ACTA DE REUNIONES	
NUMERO DE ACTA: COP-20-18	FECHA DE LA REUNIÓN: Miércoles 10 de octubre de 2018
ELABORADO POR: María José Esquivel Bogantes.	FECHA DE ELABORACIÓN: Jueves 11 de octubre de 2018.
HORA DE INICIO: 4:40 pm	HORA DE FINALIZACIÓN: 6: 12 pm
LUGAR: Salón de Sesiones Concejo Municipal	
OBJETIVO DE LA REUNIÓN: Analizar y dictaminar temas remitidos por el Concejo Municipal:	
AGENDA:	
<ol style="list-style-type: none"> 1. Ratificación de las actas N° 18-18 y 19-18 de las reuniones celebradas los días 12 de setiembre y 03 de octubre de 2018. 2. Retomar el análisis de la propuesta de Reglamento para el Otorgamiento de Permisos de Obras Menores en el cantón de San Pablo de Heredia.

ACTA COMISIÓN DE OBRAS PÚBLICAS N° 20-18

OFICIO MSPH-CU-IPUB-NI-0113-2018.

Figura 5. Sección transversal de tubería de 1300 mm para solución pluvial sobre calle pública (Figura tomada de página 16 del denominado estudio Análisis de Sistema Existente – Proyecto Villa Adobe).

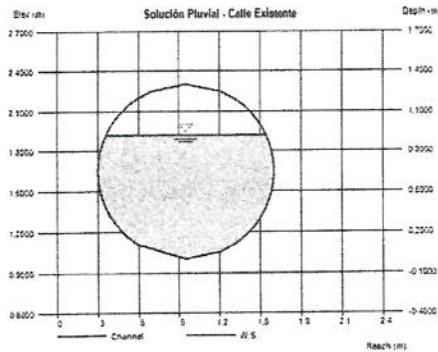
- 2.2 Sobre la propuesta de solución pluvial del punto 5.3 se determina:
 - 2.2.1 Del último párrafo pagina 15 literalmente se lee "Se propone aumentar el diámetro de la tubería del sistema pluvial existente para

MUNICIPALIDAD DE SAN PABLO DE HEREDIA
DEPARTAMENTO DE INFRAESTRUCTURA PÚBLICA
aumentarle la capacidad y permitir que este funcione correctamente.
La solución pluvial propuesta consiste de aproximadamente 600 m de tubería, con diámetro de 1300 mm y una pendiente de 1.45%. Dicha pendiente permite que el tirante máximo sea menor al 85% del diámetro de la tubería y mantiene las velocidades de flujo por debajo de los 5 m/s. Se colocaron 22 pozos de 2.0 m de diámetro a lo largo del trayecto de tal manera que no se sobrepasara la pendiente máxima permitida. En la Figura 5 se presenta una sección transversal de la tubería para la condición de caudal máximo a transportar".
